## Association de Défense du Site de Combleux

**Objet :** Enquête publique de la modification n°2 du PLUm Orléans, 19 mars au 18 avril 2024  
Dénonciation du projet d'urbanisation de l'ancien site IBM – OAP Sainte-Marie de Combleux, site enclavé, inondable, spontanément renaturé et situé en zone protégée d'intérêt écologique et environnemental majeur

Extrait de la pièce 3.3.1a Atlas Trame verte et bleue M2-Corridors écologiques multi-trames PLUM Janvier 2024 :

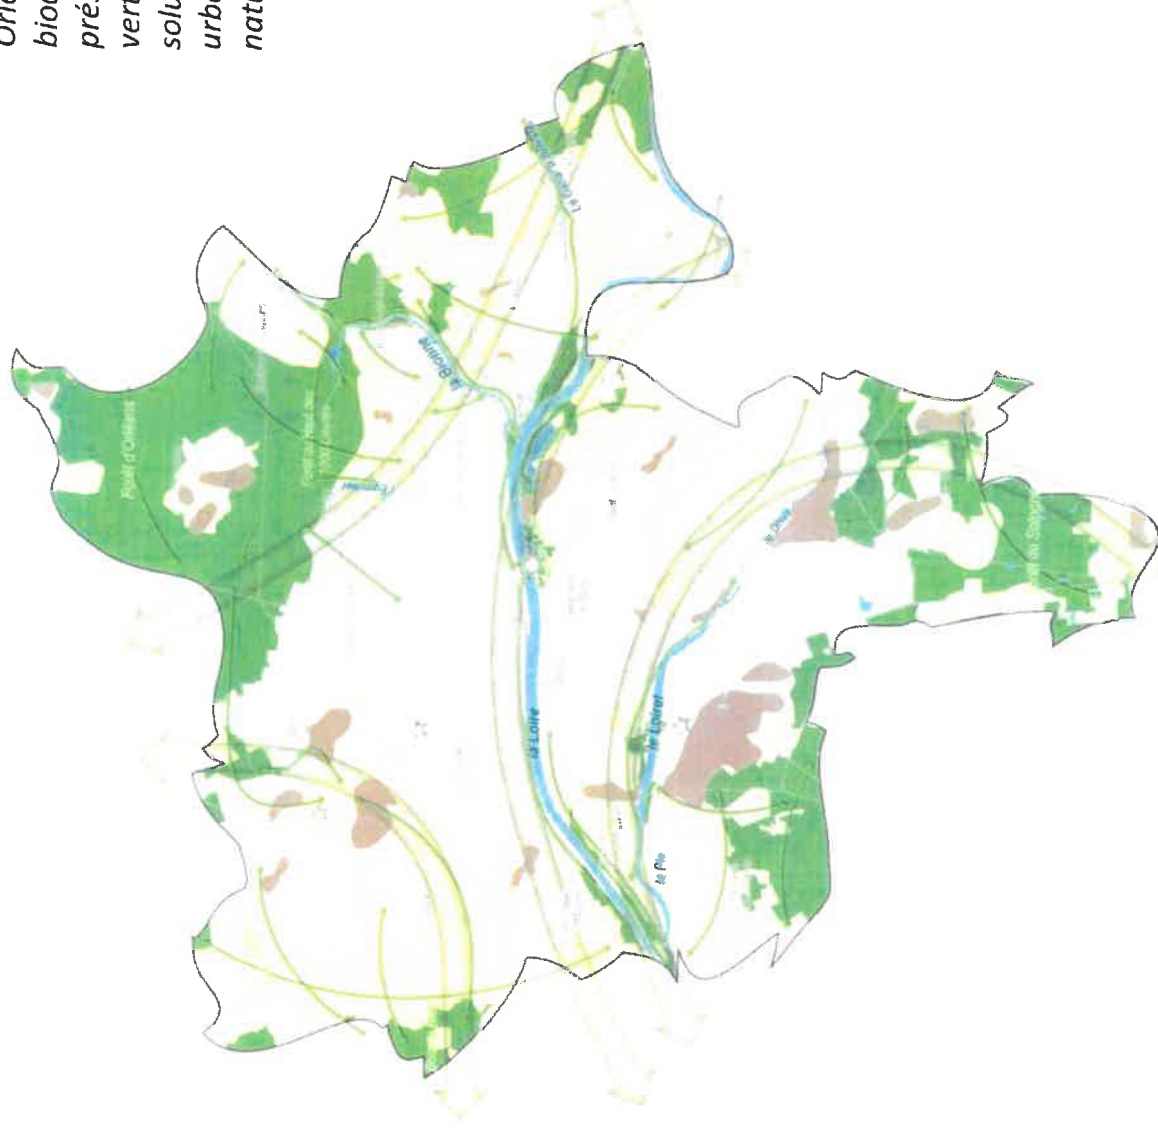
**Le secteur de la Bionne est inclus dans les secteurs à enjeux écologiques**

Extrait OAP Trame verte et bleue : sous-trames des milieux aquatiques et humides PLUM Janvier 2024

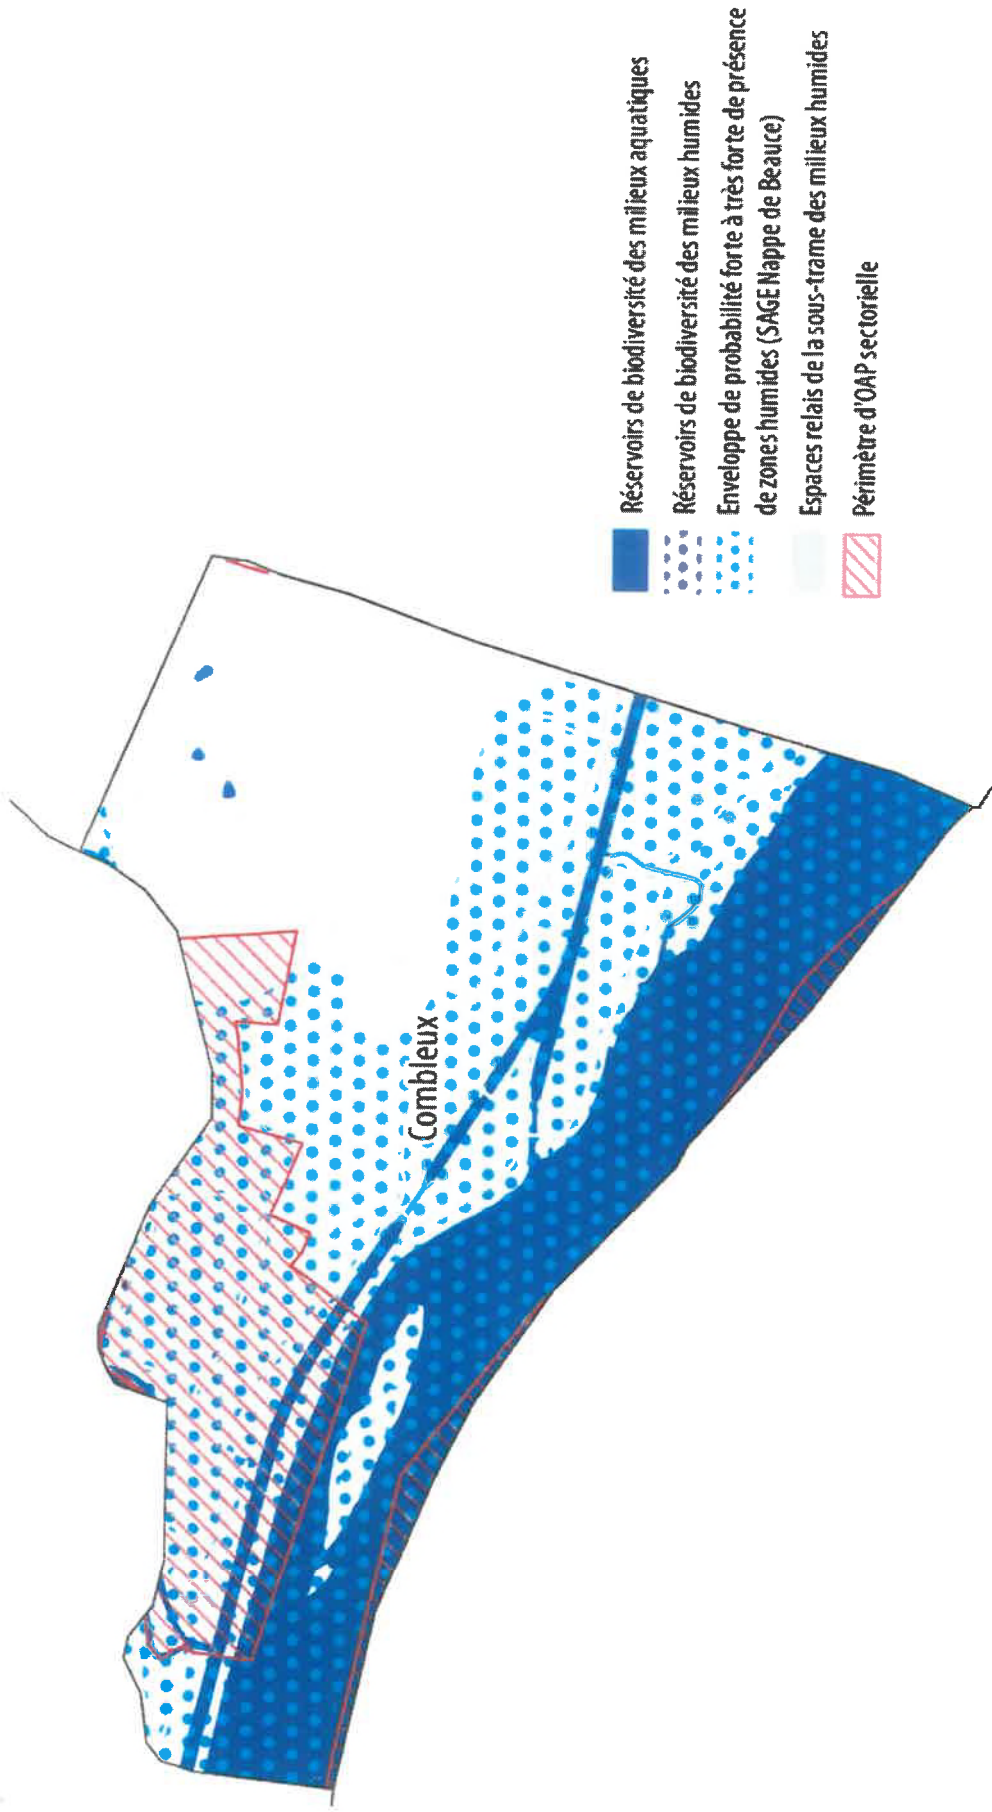
Zone humides à préserver le long de la Bionne

Extrait OAP Trame verte et bleue, orientations pour préserver les corridors écologiques PLUM Janvier 2024

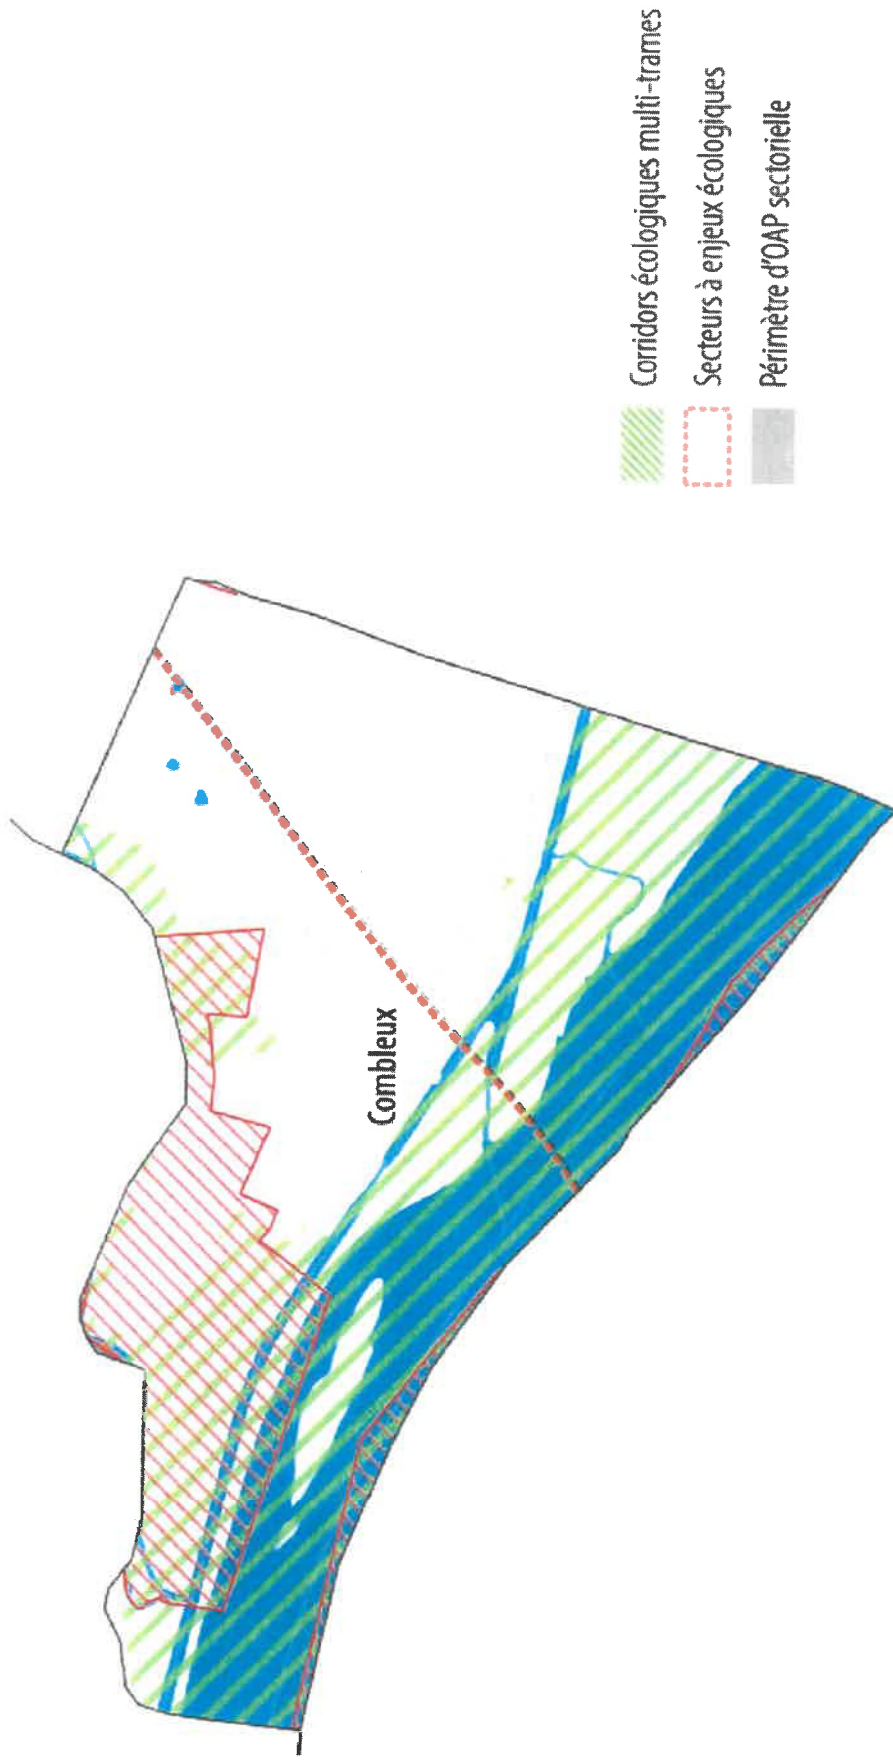
Le secteur de la Bionne fait partie des corridors écologiques multi-trames

Doc: 3 (747)

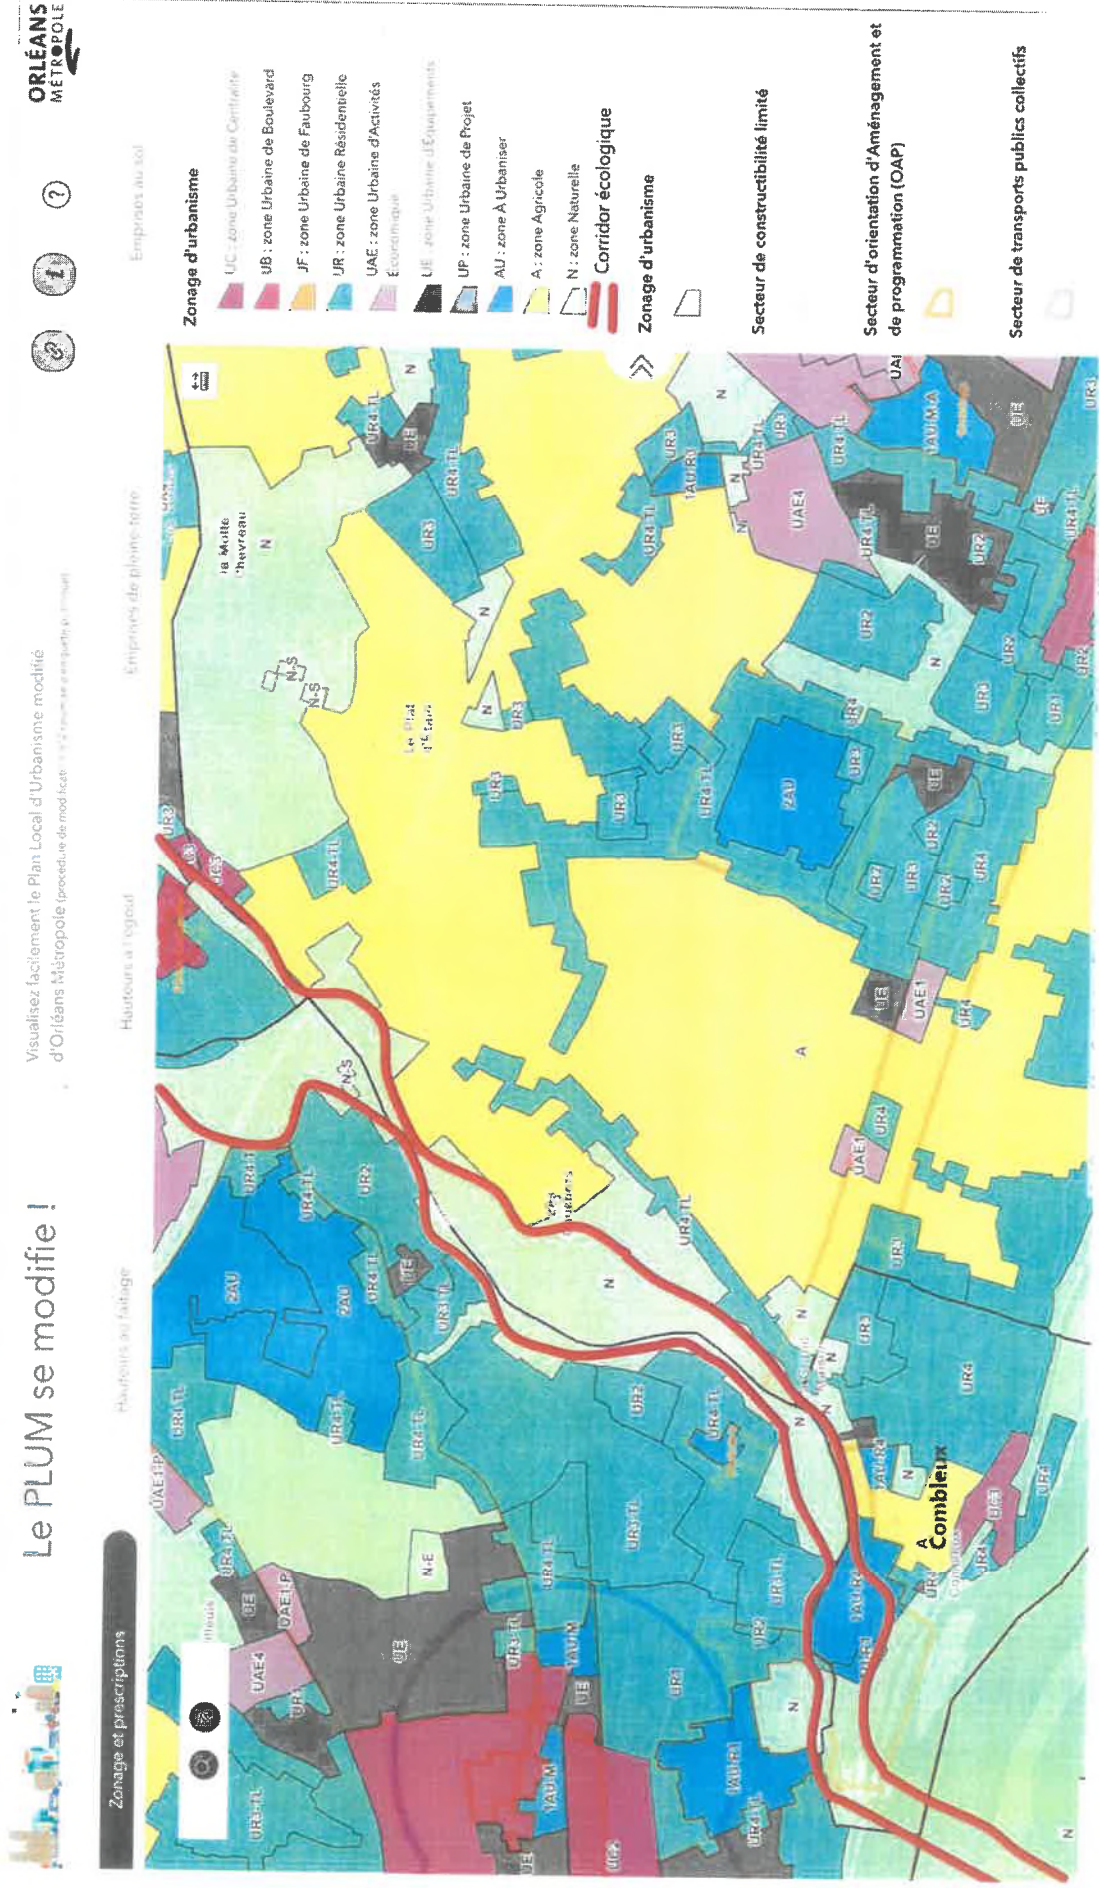
**Le Document 3 montre clairement que l'actuelle zone d'OAP Sainte-Marie(ex-IBM) de Combleux constitue un obstacle définitif à la continuité d'espaces naturel et agricole**

# Avec l'urbanisation du site IBM = Rupture de la continuité du corridor écologique

PLUM Janvier 2024 à Combleux : Site Sainte Marie et Chemin du cimetière (ancien site IBM)

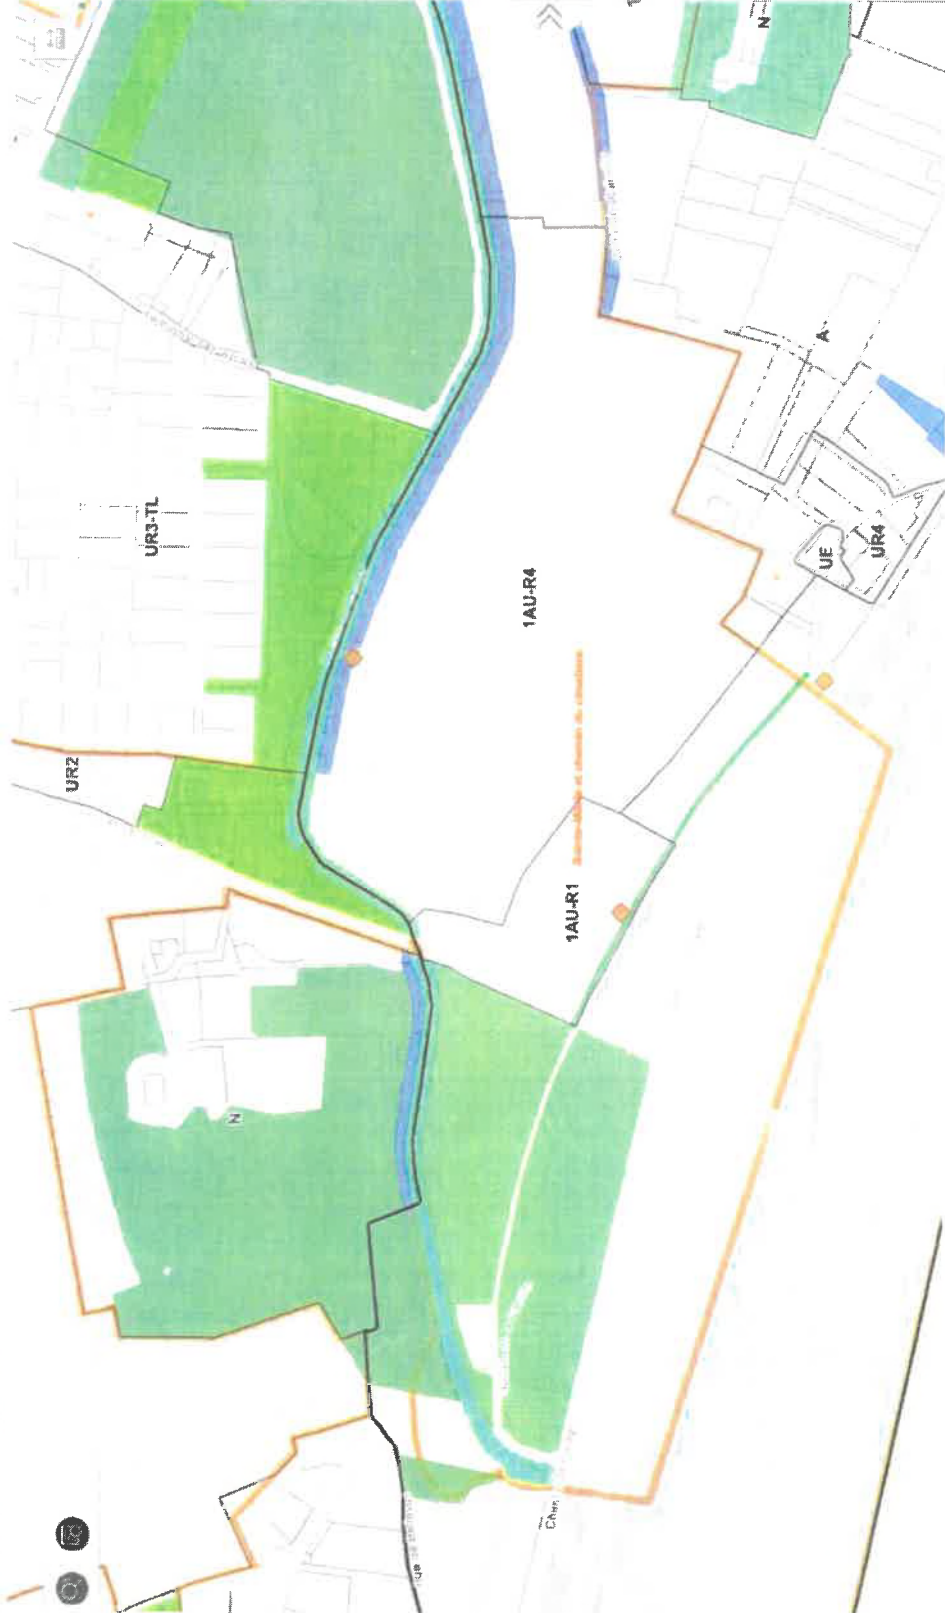
Tout le site est devenu constructible depuis 2022 alors que le site est situé sur un corridor écologique majeur décrit dans l'OAP trame verte et bleue

PLUM Janvier 2024 à Combleux : Site Sainte Marie et Chemin du cimetière (ancien site IBM)

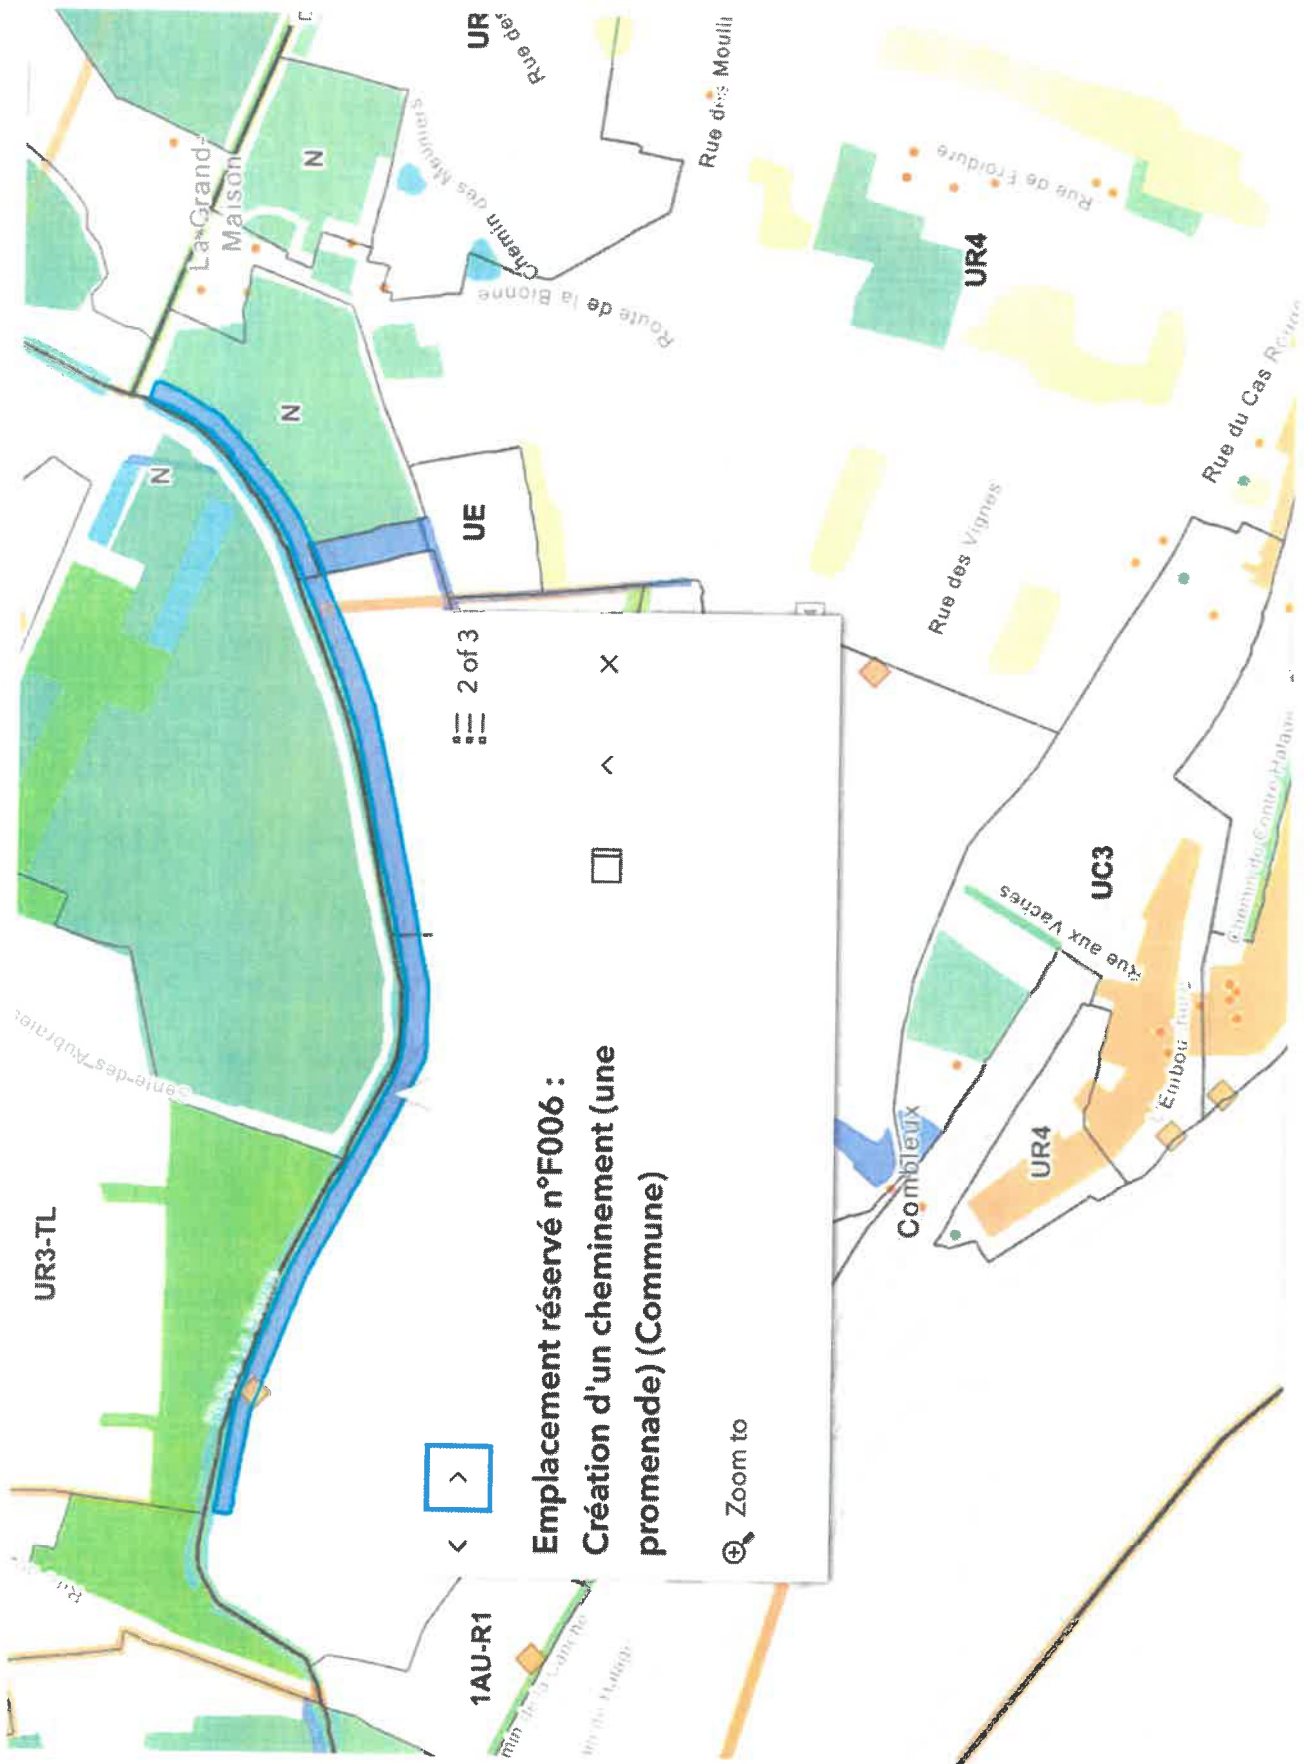
- Les zones humides le long de la Bionne seront menacées en cas d'urbanisation massive à proximité. En particulier, la création de l'emplacement réservé F006 du PLUM à Combleux prévoyant un aménagement pour la création d'un cheminement (piéton, vélo) le long de la Bionne est incompatible avec les Orientations d'Aménagement et de Programmation Trame Verte et Bleue (Pièce n°3.3.0) et impliquerait l'abattage d'une centaine d'arbre. Les recommandations de Loiret Nature Environnement du **26 mars 2024** sur La Bionne et ses rives confirment ce point : « Pour que le corridor aquatique reste fonctionnel, il faut que les espèces qui se déplacent ou vivent le long de la rivière puissent y trouver nourriture et refuge. Aucun cheminement le long de l'eau ne doit être aménagé. Une zone de végétation spontanée doit être maintenue sur une quinzaine de mètres de large de part et d'autre de la rivière... » (Voir recommandations LNE du 26 mars 2024 Document 5 + Document 6)

Tout le site est devenu constructible depuis 2022 + Un cheminement piéton est prévu le long de la Bionne (trait en mauve)
